RENESAS TECHNICAL UPDATE

製品分類	MPU & MCU		発行番号	TN-16C-A194A/J		Rev.	第1版
題名	R32C/152 グループハードウェアマニュアルの誤記訂正			情報分類	技術情報		
適用製品	R32C/152 グループ		対象ロット等	関連資料	R32C/152 グループ ハードウェアマニュアル Rev.1.01 (RJJ09B0536-0101)

R32C/152 グループ ハードウェアマニュアル Rev.1.01 において誤記がありましたので、以下のとおり訂正いたします。

図15.2 タイマBの構成

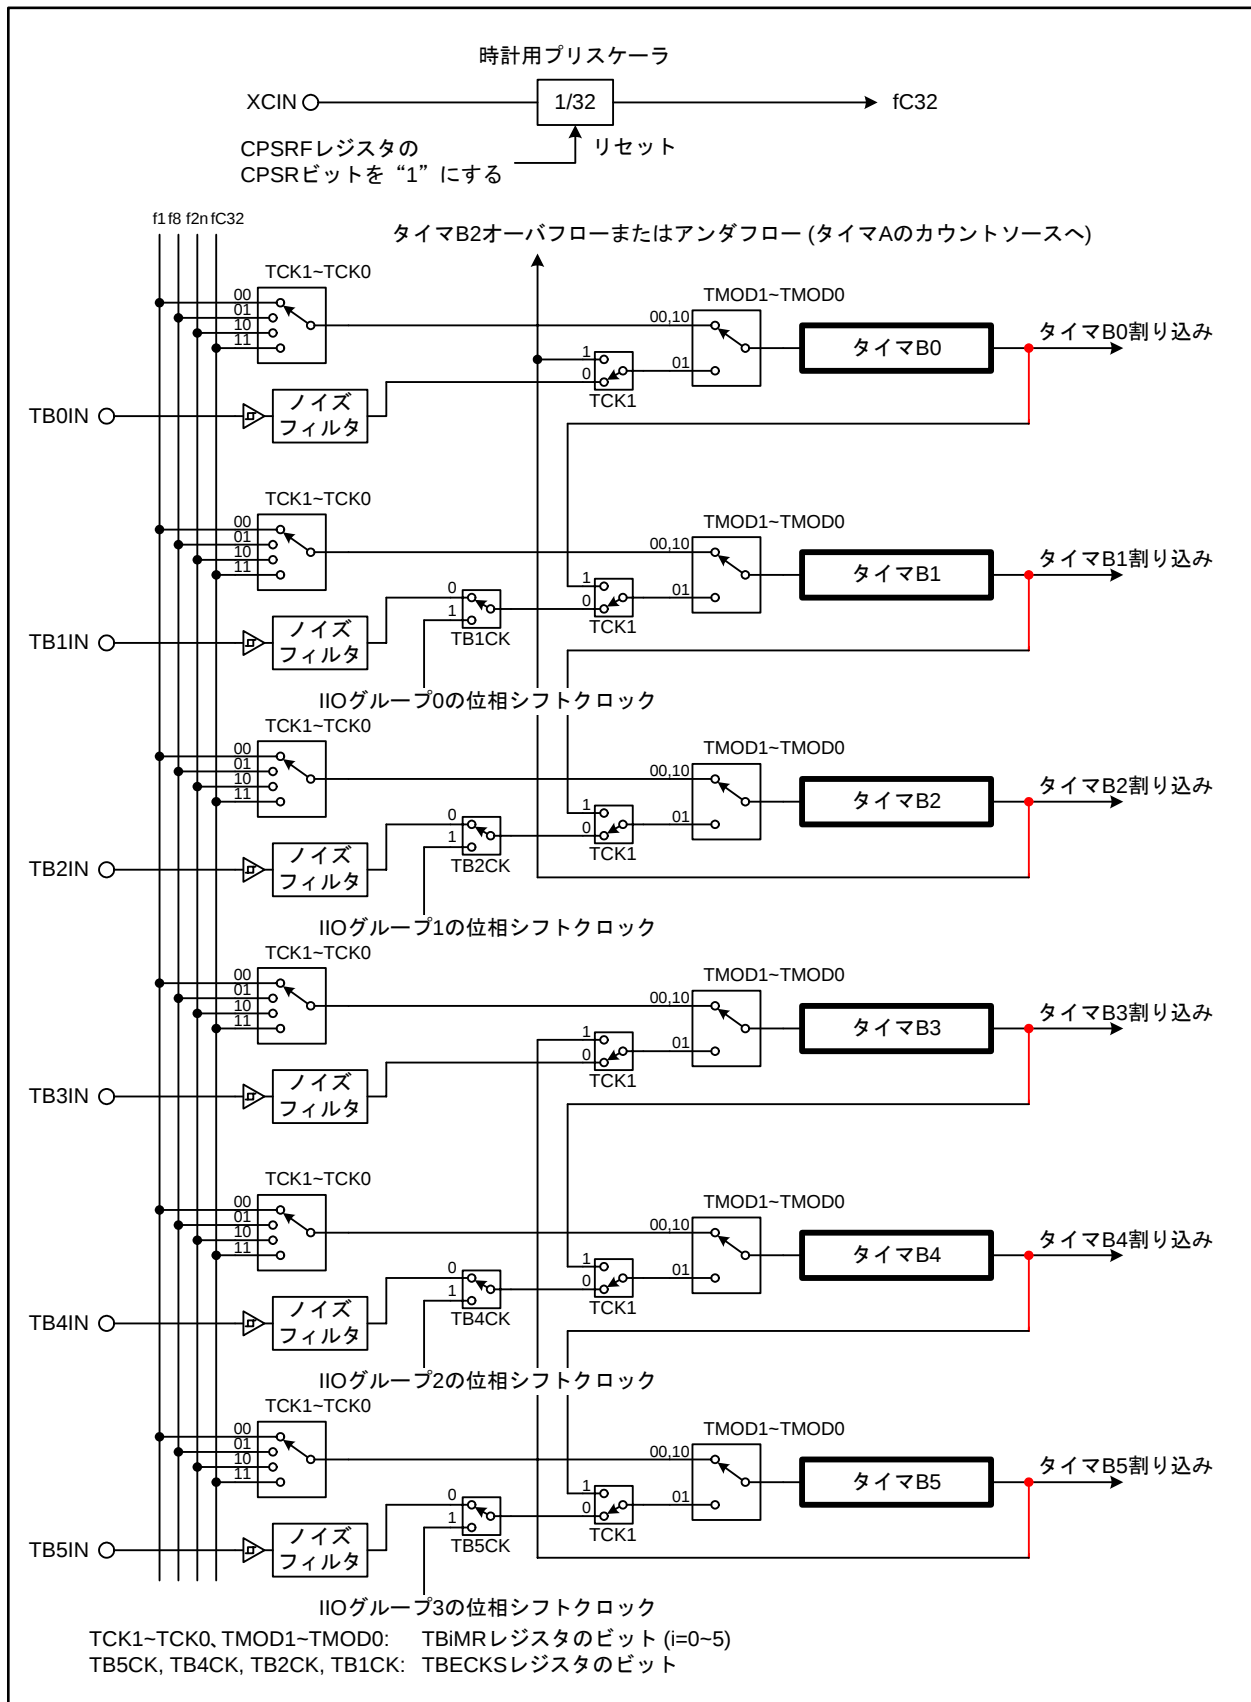
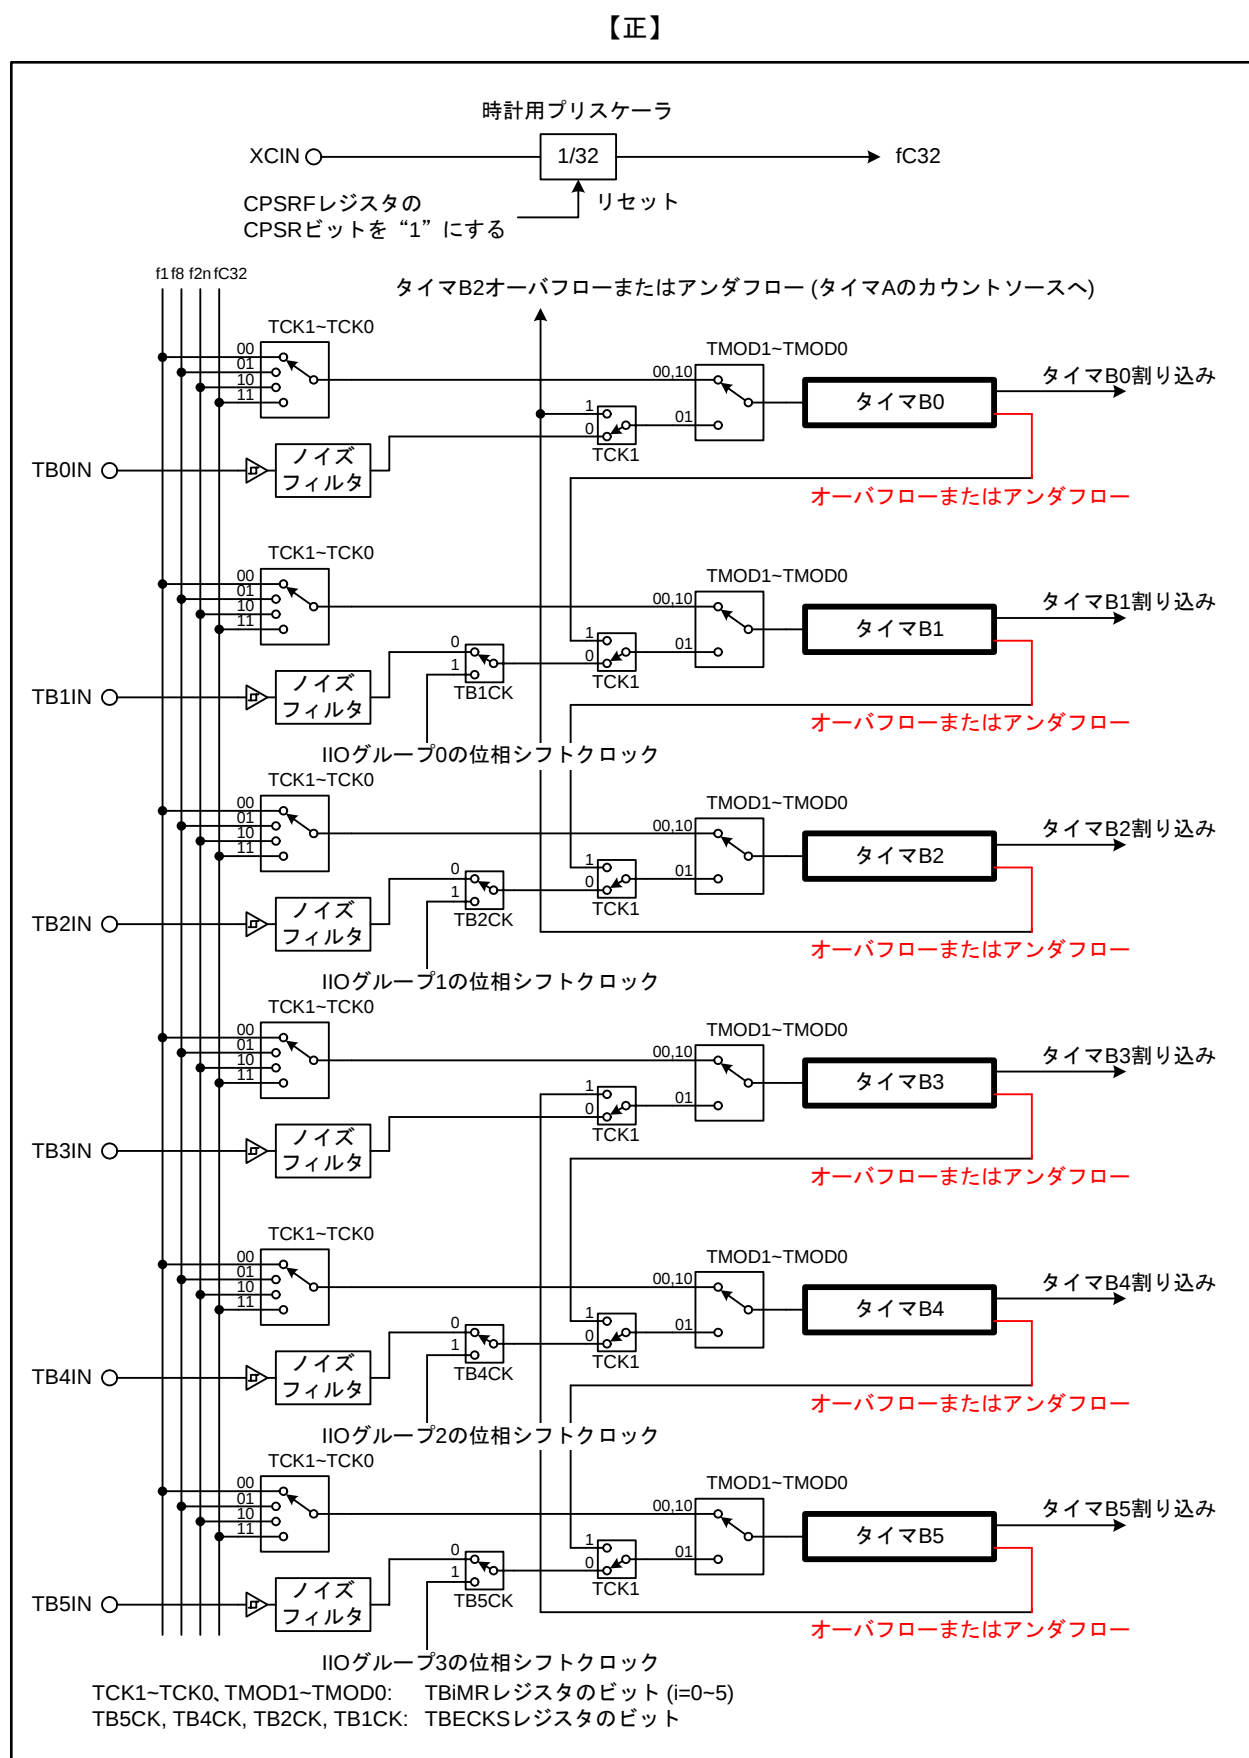
図15.2を以下のとおり訂正いたします。

図24.30 ウェイトモードへ遷移する前の設定例 (i=0, 1)

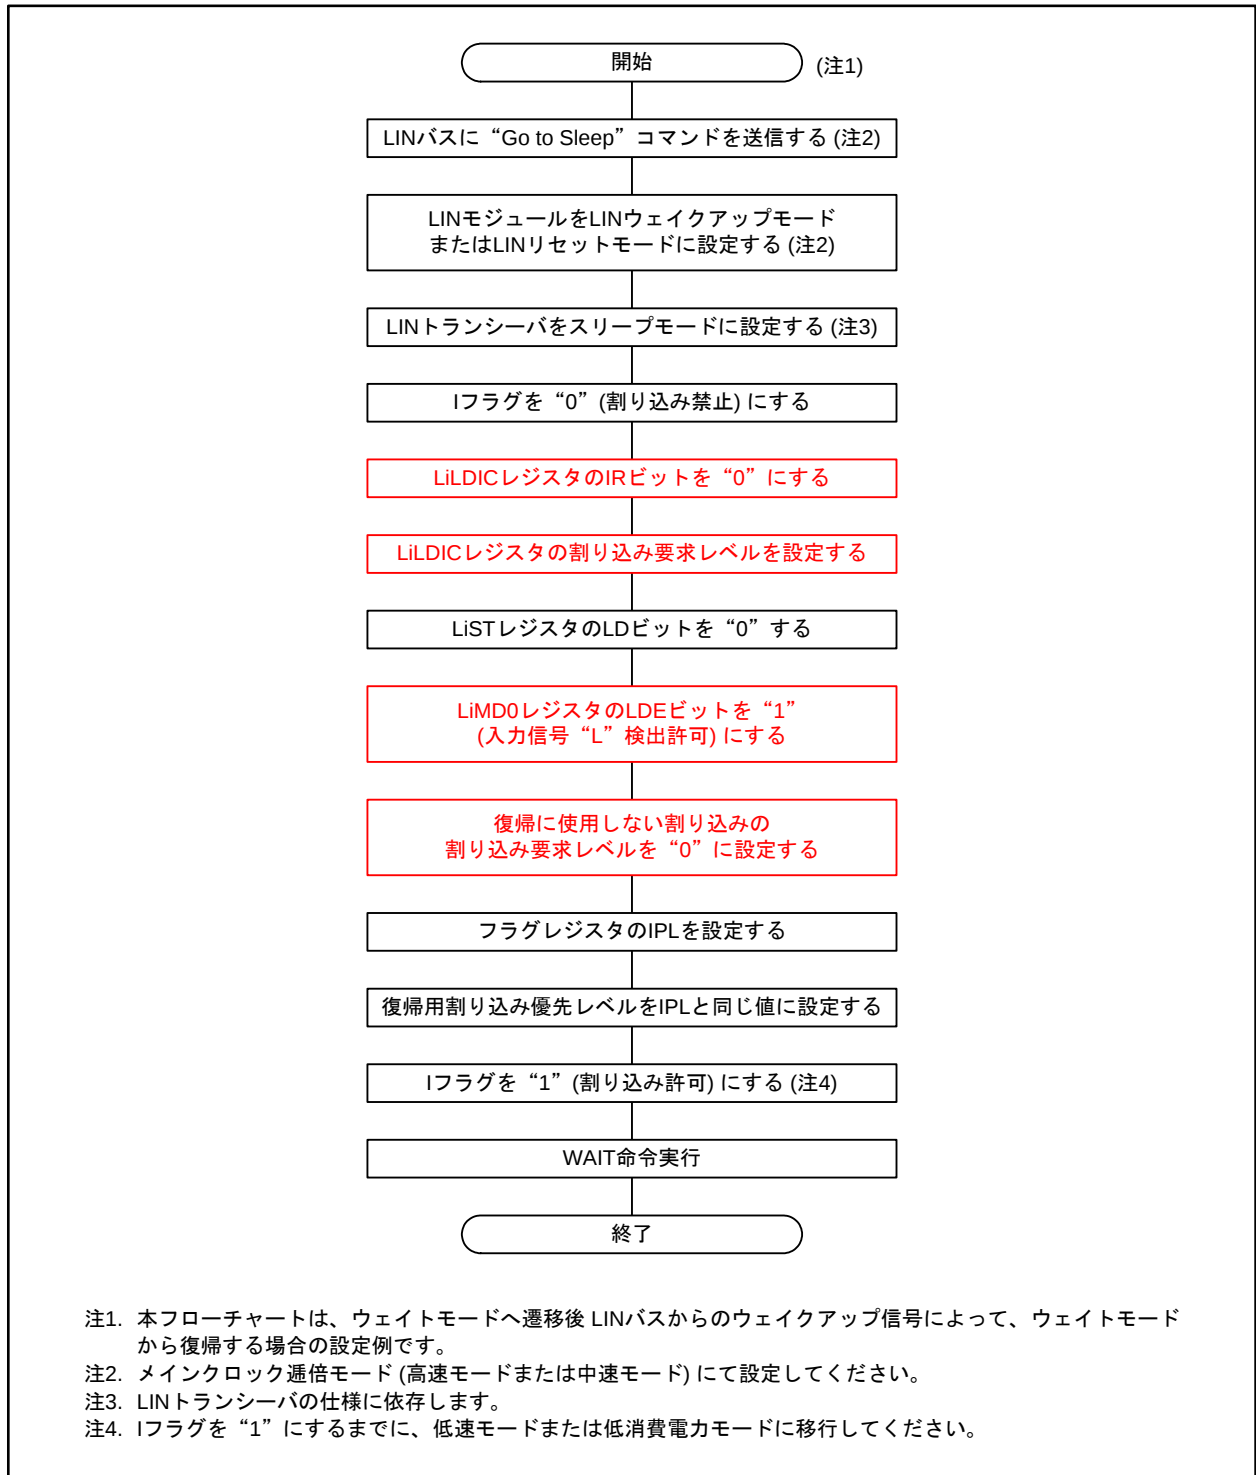
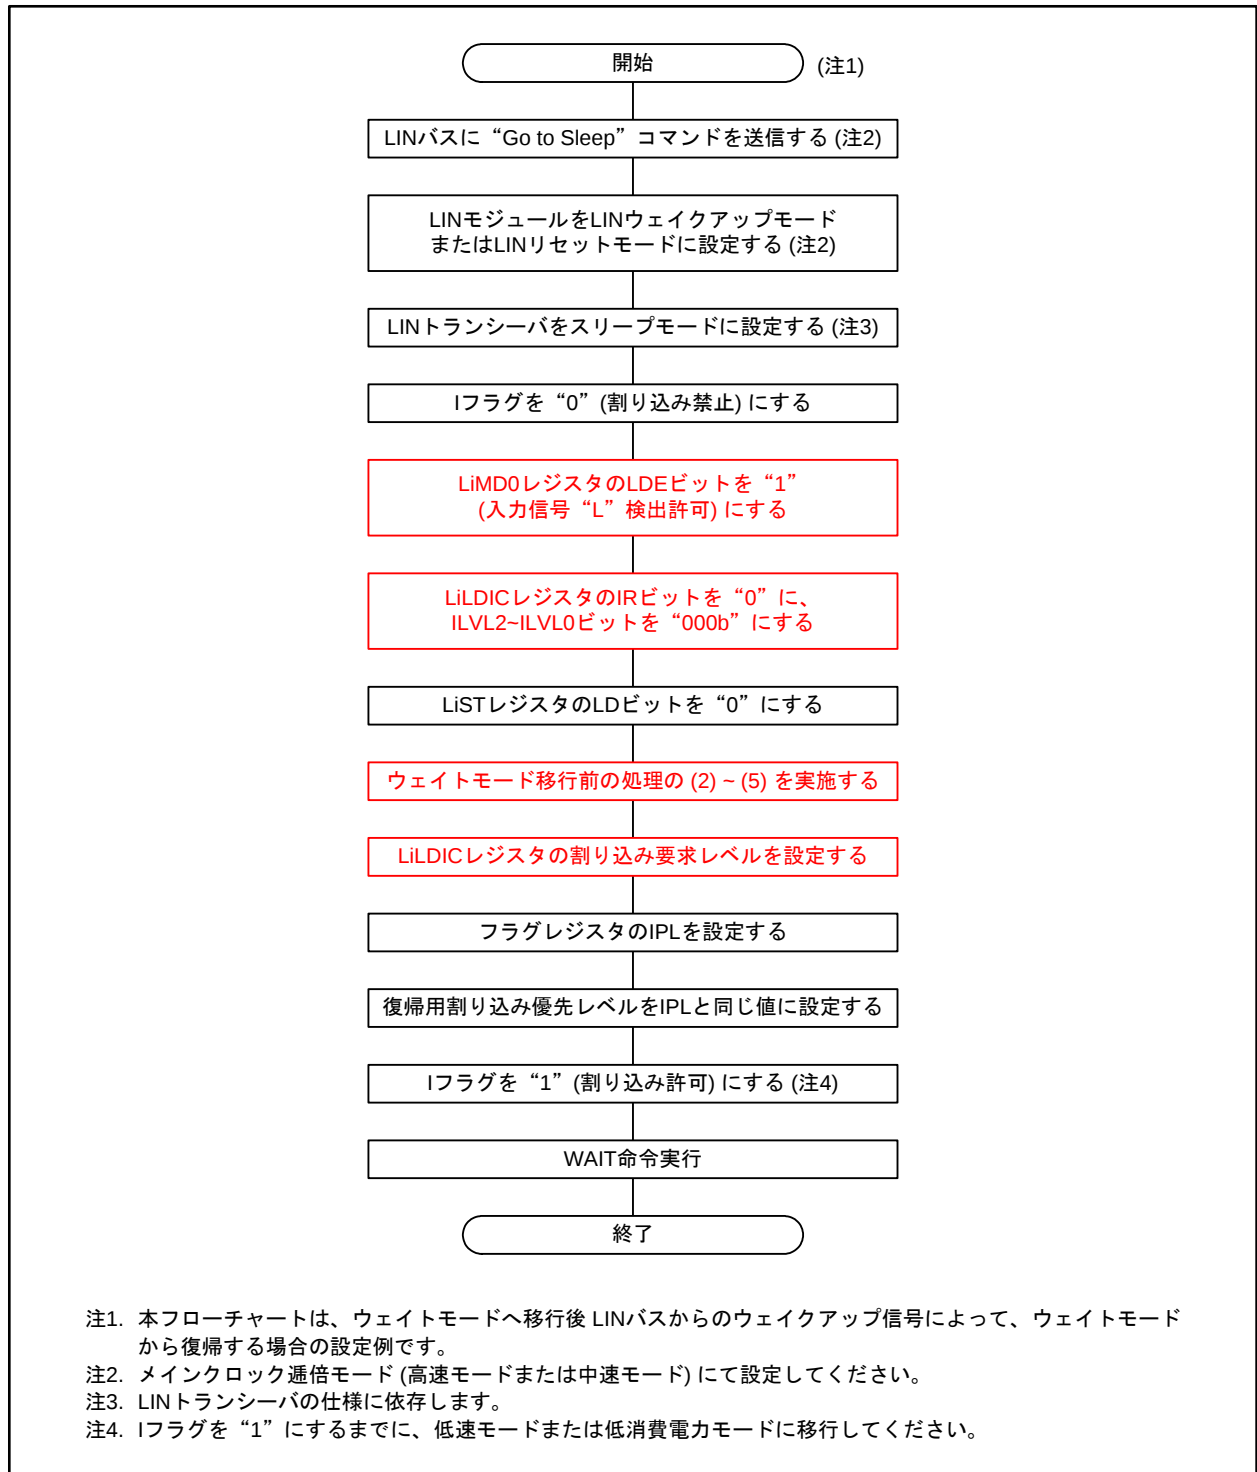
図24.30を以下のとおり訂正いたします。

図24.32 LINi_j割り込みブロック図(i=0, 1, j=0~3)

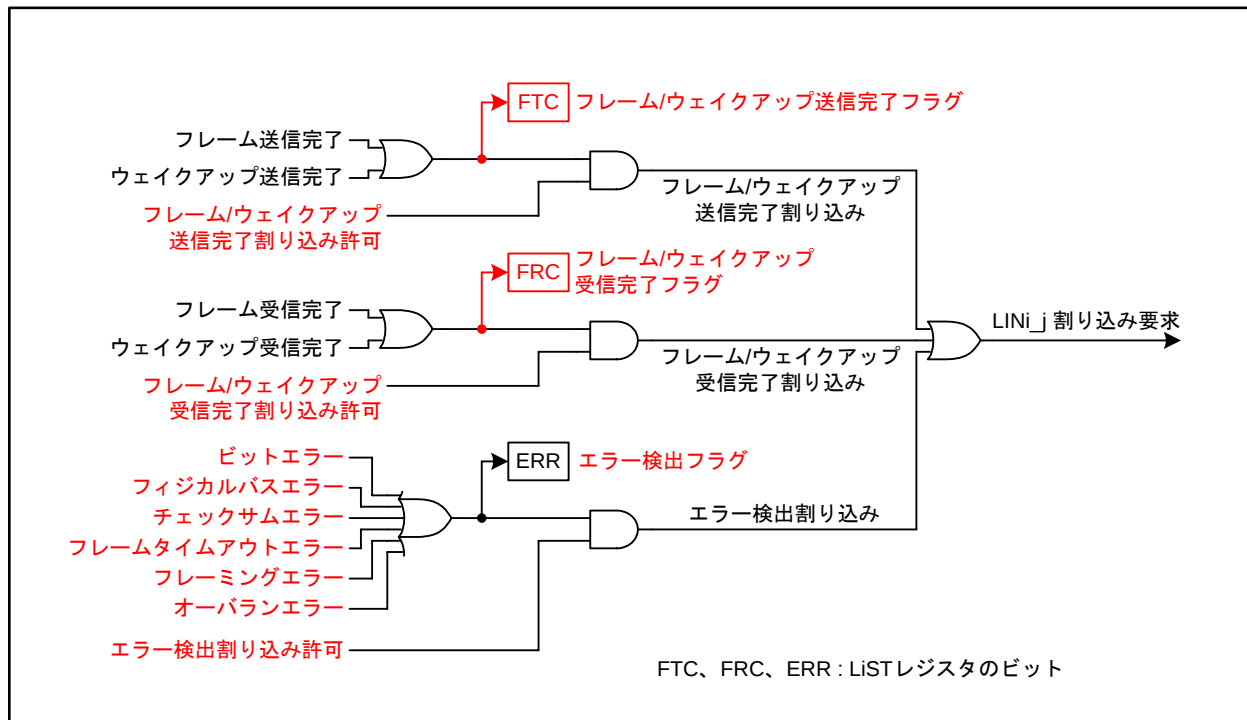
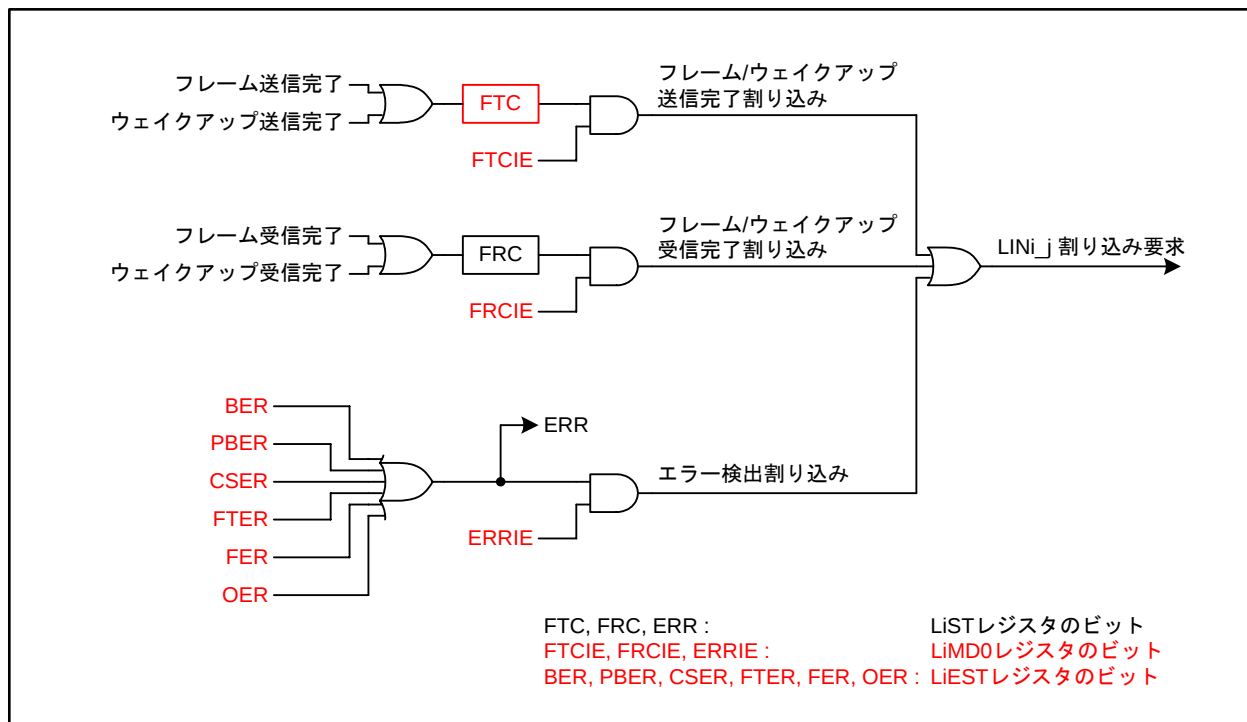
図24.32を以下のとおり訂正いたします。

図24.33 LINi “L” 検出割り込みブロック図(i=0, 1)

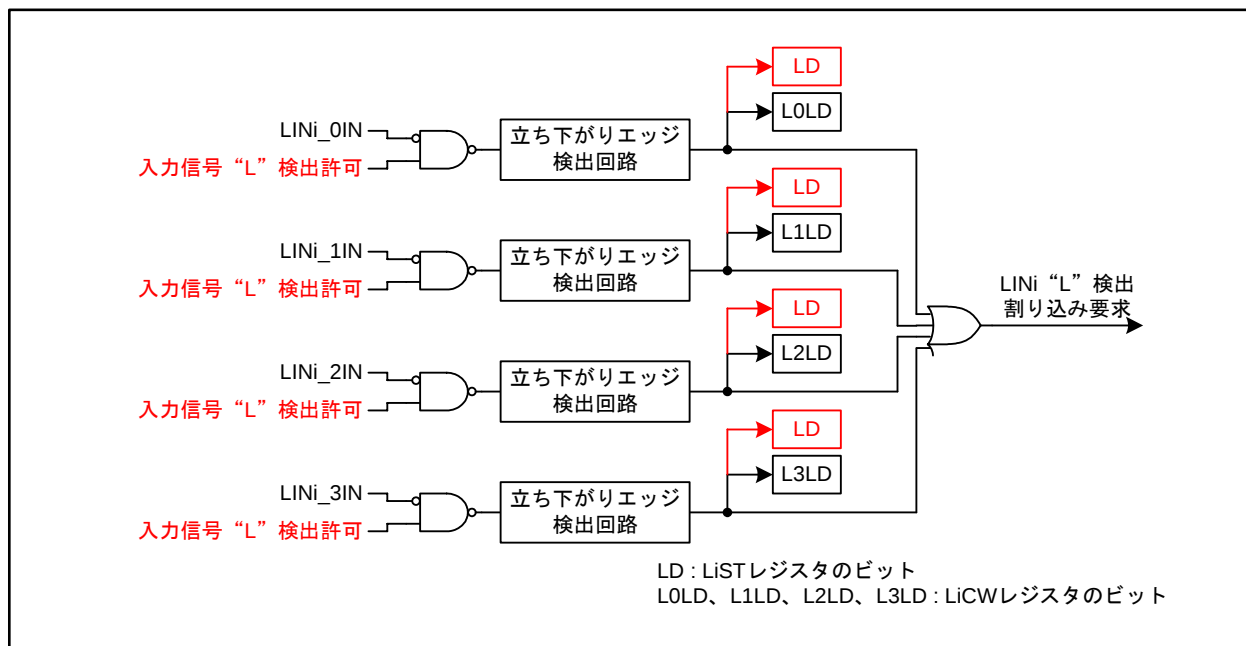
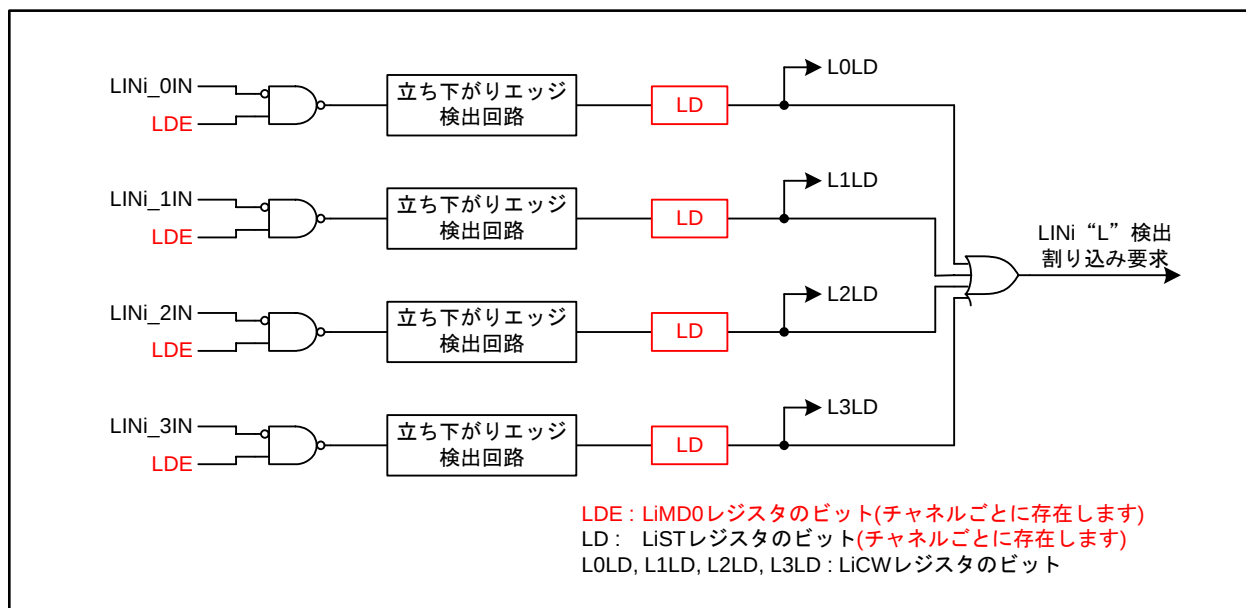
図24.33を以下のとおり訂正いたします。
